DODATEČNÉ INFORMACE Č. 1

Název veřejné zakázky: **Rekonstrukce chodníků podél silnice I/55 v obci Tlumačov**
Druh veřejné zakázky: veřejná zakázka malého rozsahu na stavební práce
Druh výběrového řízení: řízení mimo režim zákona o veřejných zakázkách

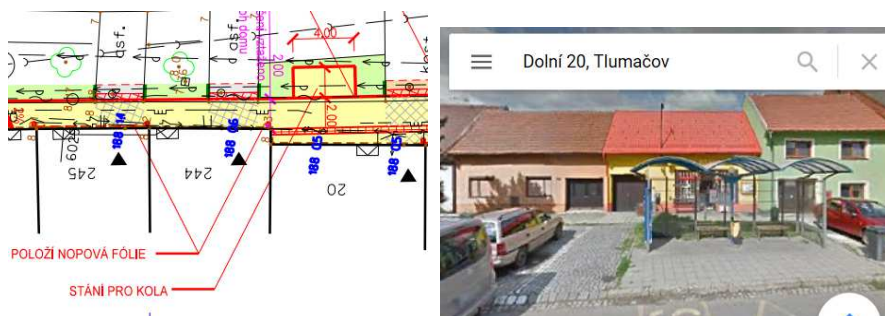
2) Podle situace z PD se má plocha před domem č.p.20 upravit pro stání na kola, autobusová zastávka zde zakreslená není. Podle mapy je před upravovanou plochou na kola autobusová zastávka. Proto předpokládáme, že dlažba autobusové zastávky ani jiná její úprava před domem č.p.20 není součástí nabídky. Je náš předpoklad správný?

Ano, autobusová zastávka před domem č.p. 20 není součástí zakázky. Chodník a stání pro kola leží v prostoru mezi domem a přístřeškem autobusové zastávky.
